Powiat Wrocławski

Nr sprawy: SP.ZP.272.2.2021.II.ORM

INFORMACJA O ZAPYTANIACH I WYJAŚNIENIACH DOTYCZĄCYCH TREŚCI WARUNKÓW ZAMÓWIENIA

Zamawiający – **Powiat Wrocławski reprezentowany przez Zarząd Powiatu Wrocławskiego**, informuje, że w dniu 11.03.2021 r., 12.03.2021 r., wpłynęły przedstawione poniżej pytania dotyczące treści Specyfikacji Warunków Zamówienia (SWZ) w postępowaniu o udzielenie zamówienia publicznego na realizację zamówienia pn.: **Rozbudowa budynku Starostwa Powiatowego we Wrocławiu, wraz z przebudową istniejącego budynku, infrastrukturą techniczną i zagospodarowaniem terenu, na terenie siedziby Starostwa Powiatu Wrocławskiego we Wrocławiu.**

Dotyczy PZT branży elektrycznej - Oświetlenie zewnętrzne

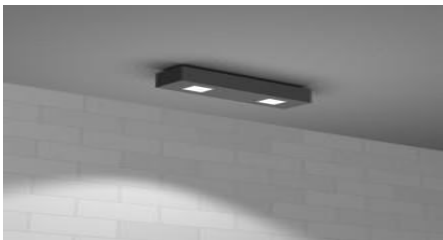
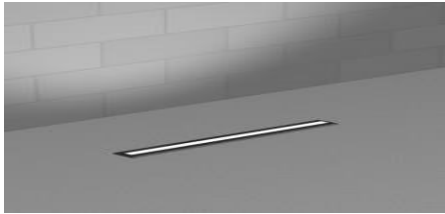
Oświetlenie na słupach 8 i 4 m. W PW_PZT Architektura jest detal PZT-D13, który odnosi się do kształtu słupów i to nawet nie o takich wysokościach o jakich jest mowa w projekcie, bez jakichkolwiek informacji materiałowych i innych parametrów technicznych. Prosimy o sprecyzowanie jaki typ słupów został przyjęty w dokumentacji, z jakiego materiału o jakim wykończeniu. Prosimy podać preferencyjny wzór.

Prawidłowe wysokości wymiary słupów znajdują się na rys. detal PZT-D13. W ramach uszczegółowienia rys. PZT-13 Zamawiający podaje parametry słupów wraz z ich oznaczeniem zgodną z lokalizacją zagospodarowaniu terenu branży elektrycznej 2013_PW_IE + TT_PZT_1.0

Producent referencyjny oświetlenia zewnętrznego : KWADLUX

A1		Oprawa oświetlenia zewnętrznego – kolumna jednoramienna UKŁAD OPTYCZNY: optyka asymetryczna typu ASUT2 WYSOKOŚĆ: 6m KOLOR: RAL9006 ŹRÓDŁO: LED, 48 W, 6000 lm SZCZELNOŚĆ IP: 65 KLASA OCHRONNOŚCI: I TEMPERATURA BARWOWA: 3100 K
A2		Oprawa oświetlenia zewnętrznego – kolumna dwuramienna UKŁAD OPTYCZNY: optyka asymetryczna typu ASUT2 WYSOKOŚĆ: 6m KOLOR: RAL9006 ŹRÓDŁO: LED, 48 W, 6000 lm SZCZELNOŚĆ IP: 65 KLASA OCHRONNOŚCI: I TEMPERATURA BARWOWA: 3100 K

B2		Oprawa oświetlenia zewnętrznego – kolumna jednoramienna UKŁAD OPTYCZNY: optyka asymetryczna typu ASUT2 WYSOKOŚĆ: 5m KOLOR: RAL9006 ŹRÓDŁO: LED, 36 W, 4500 lm SZCZELNOŚĆ IP: 65 KLASA OCHRONNOŚCI: I TEMPERATURA BARWOWA: 3100 K
KB2		Oprawa oświetlenia zewnętrznego – kolumna jednoramienna UKŁAD OPTYCZNY: optyka asymetryczna typu ASUT2 WYSOKOŚĆ MONTAŻU: 5m KOLOR: RAL9006 ŹRÓDŁO: LED, 36 W, 4500 lm SZCZELNOŚĆ IP: 65 KLASA OCHRONNOŚCI: I TEMPERATURA BARWOWA: 3100 K
C1		Oprawa oświetlenia zewnętrznego - sufitowa UKŁAD OPTYCZNY: optyka symetryczna typu SOST5 WYMIARY: długość – 600 mm; szerokość – 150 mm; wysokość – 100 mm KOLOR: RAL9006 ŹRÓDŁO: LED, 28 W, 2600 lm SZCZELNOŚĆ IP: 66 KLASA OCHRONNOŚCI: I TEMPERATURA BARWOWA: 3100 K
C2		Oprawa oświetlenia zewnętrznego - sufitowa UKŁAD OPTYCZNY: optyka asymetryczna typu ASUT2 WYMIARY: długość – 600 mm; szerokość – 150 mm; wysokość – 100 mm KOLOR: RAL9006 ŹRÓDŁO: LED, 28 W, 2600 lm SZCZELNOŚĆ IP: 66 KLASA OCHRONNOŚCI: I TEMPERATURA BARWOWA: 3100 K

D1		Oprawa oświetlenia zewnętrznego – słupek UKŁAD OPTYCZNY: optyka asymetryczna typu ASUT2 WYSOKOŚĆ: 1,2m KOLOR: RAL9006 ŹRÓDŁO: LED, 18 W, 1800 lm SZCZELNOŚĆ IP: 65 KLASA OCHRONNOŚCI: I TEMPERATURA BARWOWA: 3100 K

E1		Oprawa oświetlenia zewnętrznego – słupek MONTAŻ: murek KOLOR: RAL9006 ŹRÓDŁO: LED, 10 W, 350 lm SZCZELNOŚĆ IP: 66 KLASA OCHRONNOŚCI: I TEMPERATURA BARWOWA: 3100 K
G1		Oprawa oświetlenia zewnętrznego – słupek MONTAŻ: chodnik KOLOR: RAL9006 ŹRÓDŁO: LED, 10 W, 350 lm SZCZELNOŚĆ IP: 66 KLASA OCHRONNOŚCI: I TEMPERATURA BARWOWA: 3100 K
H1		Oprawa dekoracyjna zewnętrzna – pasek LED SZCZELNOŚĆ IP: 66 Długość całkowita: 20m Moc całkowita: 100W
J1		Oprawa oświetlenia zewnętrznego - sufitowa WYMIARY: długość – 600 mm; szerokość – 150 mm; wysokość – 100 mm TYP: diodowa KORPUS: mleczny poliwęglan ŹRÓDŁO: LED, 30 W, 3600 lm SZCZELNOŚĆ IP: 65 KLASA OCHRONNOŚCI: I TEMPERATURA BARWOWA: 4000 K
